Bræðraborgarstígur 39 – Byggingarleyfisumsókn / SM

Sótt er um leyfi til að breyta innra skipulagi rishæðar, setja kvist í stað svala á vesturhlið, setja nýjan kvist og svalir á austurhlið ásamt því er sótt um leyfi fyrir áður gerðum bílskúr mhl. 03 á lóð nr. 39 við Bræðraborgarstíg.

Fyrirliggjandi tillaga – baklið og gafi

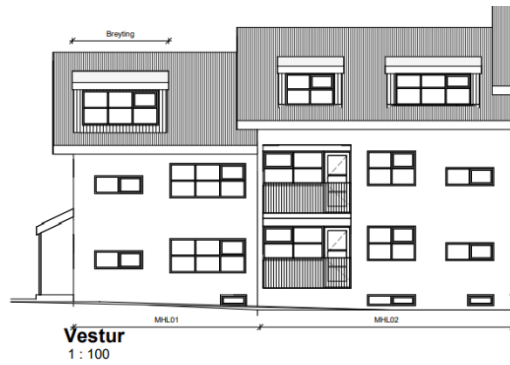
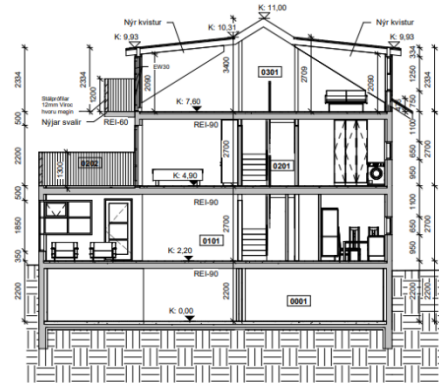
Fyrirhugaðar breytingar á íbúðarhúsi, sem felast í byggingu kvists á framhlið í stað innfelldra svala í þaki þykja falla ágætlega að heildarútliti hússins, en kvistur á bakhlið þykir vera of stór miðað við þá kvisti sem fyrir eru og utanáliggjandi svalir rishæðar setja skarð í þakkant hússins sem ekki er í samræmi við heildaryfirbragð þess.

- Ekki eru gerðar skipulagslegar athugasemdir við að bílskýi hafi verið breytt í bílskúr að því tilskyldu að fyrir liggi samþykki allra eigenda á lóð.
- Útfærsla á nýjum kvisti og svölum á bakhlið húss þykir ekki í samræmi við heildaryfirbragð þess.
- Grenndarkynna þarf byggingarleyfisumsókn þegar athugasemdum hefur verið mætt.
